Vorhabenbezogener Bebauungsplan
zur 2. Änderung des Bebauungsplans „Mühlpforte“
Stadt Nassau

**Zusammenstellung der inhaltlichen Planänderungen für die erneute Beteiligung gemäß § 4a (3)
BauGB gegenüber der Planfassung gemäß §§ 3 (2), 4 (2) BauGB im Zuge des
Planaufstellungsverfahrens nach § 13a BauGB**

Abb.: Aktuelle Planzeichnung vorh. Bebauungsplan im Stand § 4a (3) BauGB (erneute Beteiligung)

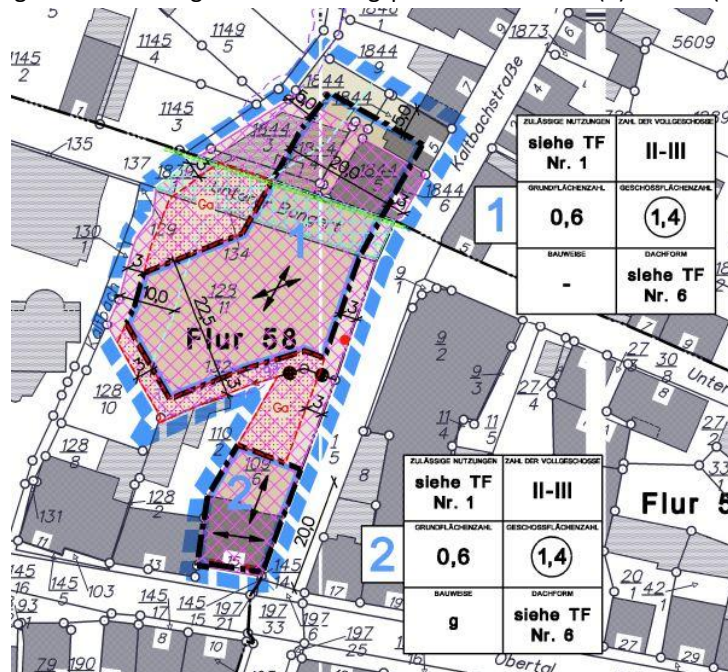
1. **Erhöhung der Grundflächenzahl GRZ von 0,6 auf 0,65 im Ordnungsbereich 1 und Ordnungsbereich 2**, hierdurch soll dem geänderten städtebaulichen, architektonischen Konzept besser Rechnung getragen werden. Gerade für den Ordnungsbereich 2 würde derzeit die Grundflächenzahl geringfügig überschritten werden. Durch die geringe Erhöhung der GRZ kann ein sinnvoller Abgleich mit dem konkreten Vorhaben vorgenommen werden, welches durch die Einzelgebäude und Laubengänge eine erhöhte GRZ erfordert.

Die Überschreitungsmöglichkeit des § 19 (4) Satz 2 Baunutzungsverordnung wird auf eine maximale Grundstücksgesamtversiegelung von 75% im Ordnungsbereich 1 begrenzt (bisher 70%). Für den Ordnungsbereich 2, der bereits jetzt im Bestand durch eine dichtere Bebauung- und Flächenversiegelung geprägt ist, soll die Überschreitungsmöglichkeit des § 19 (4) Satz 2 Baunutzungsverordnung auf eine maximale Grundstücksgesamtversiegelung von 85% begrenzt werden.

2. Die **Geschossflächenzahl im Ordnungsbereich 2** wird **von bisher 1,4 auf 1,6 erhöht**, um dem konkreten architektonischen Bauvorhaben Rechnung zu tragen.

3. Die **Vorgabe der Hauptgebäuderichtung im Ordnungsbereich 2** wird wahlweise trauf- oder giebelständig zu den angrenzenden Erschließungsstraßen „Obertal“ und Kaltbachstraße festgesetzt. Bisher war im Bebauungsplanentwurf eine traufständige Bauweise zur Straße „Obertal“ und traufständige Bauweise entlang Kaltbachstraße vorgesehen.

4. Die Vorgabe einer **Hauptgebäuderichtung im Ordnungsbereich 1 entfällt**.
5. **Anpassung der Baugrenzen:** Die Baugrenzen werden in beiden Ordnungsbereichen unter Berücksichtigung der konkreten Planvorhaben erweitert. Im Ordnungsbereich 1 erfolgt hierzu eine Erweiterung der östlichen Baugrenze bis auf 3m Abstand zu den nachbarlichen Parzellen bzw. zur Parzelle des Kaltbaches. Die Erweiterung der Baugrenze im Ordnungsbereich 2 erfolgt um einige Meter weiter nach Norden. Beide Erweiterungen der überbaubaren Grundstücksflächen sind aus städtebaulicher Sicht vertretbar.

6. **Anpassung der Bauweise im Ordnungsbereich 2:** Im Ordnungsbereich 2 wird im südlichen Bereich, im Bereich des bisher vorhandenen Wohngebäudes „Obertal Nr. 15“ eine Baulinie am südlichen, westlichen und östlichen Rand der überbaubaren Grundstücksfläche

festgesetzt. Damit wird sichergestellt, dass eine direkt angrenzende, geschlossene Bebauung zur westlich vorhandenen Bebauungsstruktur sichergestellt wird. Für Gebäudeteile, die nach Norden vorgesehen sind (im weiteren Verlauf der Kaltbachstraße) kann jedoch ein Rücksprung der Gebäudearchitektur erfolgen, was durchaus positiv zu bewerten ist. Zur planungsrechtlichen Abbildung des Sachverhaltes wird in der Textfestsetzung Nr. 3 die bisherige Formulierung als geschlossene Bauweise für den Ordnungsbereich 2 **in eine abweichende Bauweise geändert**. Dabei wird definiert, dass „die Gebäudekanten auf die festgesetzte Baulinie zu bauen sind. Im Bereich der im Übrigen festgesetzten Baugrenzen ist eine Grenzbebauung zulässig, jedoch nicht zwingend“.

7. **Erweiterung des Plangeltungsbereichs im Nordwesten** um die Flurstücke 1145/3, 1145/4 sowie eine relevante Teilfläche des Kaltbaches (Parzelle 137 tlw.) und eine kleine Teilfläche der bisherigen Straßenparzelle „Unterer Bongert“. Festsetzung der relevanten Flächenbereiche als **öffentliche Parkfläche zur Umsetzung einer grünordnerischen, parkähnlichen Gestaltung**, die dem städtebaulichen Gesamtvorhaben zweckdienlich ist und dieses aufwertet.

8. **Ergänzungen zur Festsetzung der maximalen Gebäudehöhe in der Textfestsetzung Nr. 2.4:** Für den **Ordnungsbereich 1** wird die zulässige Firsthöhe im geringen Umfang von 14,0 m auf **14,70 m** erhöht. Für den **Ordnungsbereich 2** verbleibt es bei einer maximal zulässigen Firsthöhe von 14,0 m (keine Änderung). In der Folge wird die Formulierung der Nichtüberschreitung einer festgesetzten absoluten NN-Höhe angepasst. Der Wert wird für den Ordnungsbereich 1 auf eine absolute NN-Höhe von 110,0 m erhöht (bisher 109,30 m). Für den Ordnungsbereich 2 ergibt sich keine Änderung. Die Dachneigungsspannbreite für den Planfall I (geneigte Dächer als Satteldach) wird beim unteren Wert auf 20° angepasst (bisher 25°). Hierdurch wird die Stimmigkeit mit der Regelung zum Planfall II (Dächer mit einer Neigung von 0° bis 20° in der Ausformung als Flachdach oder Pultdach) hergestellt.

9. **Anpassungen bei den bauordnungsrechtlich-gestalterischen Festsetzungen, bezogen auf den Ordnungsbereich 2** (kleiner Teilbereich im Süden des Plangebietes entlang der Straße „Obertal“ und Kaltbachstraße). Bislang wurde für den Ordnungsbereich 2 pauschal auf die Fortgeltung der bauordnungsrechtlich-gestalterischen Festsetzungen der Ziffern 1 und 2 des Bebauungsplans Nr. 6 „Mühlpforte“ in der Fassung der 1. Änderung verwiesen. Diese Festsetzungen des geltenden Urbebauungsplans in der Fassung der 1. Änderung sind recht kompliziert und eine Übertragung auf das nunmehr in Rede stehende architektonische Vorhaben kann zu Unklarheiten führen. Daher sollen hier Angleichungen bei den Regelungen vorgenommen werden, die insbesondere auch Vorgaben des Ordnungsbereiches 1 berücksichtigen. Zudem ist nunmehr klar, dass für die neue Bebauung im Ordnungsbereich 2 der Altbestand komplett abgebrochen wird und ein Neubau erfolgt, der sich in das Stadtbild einfügen soll.
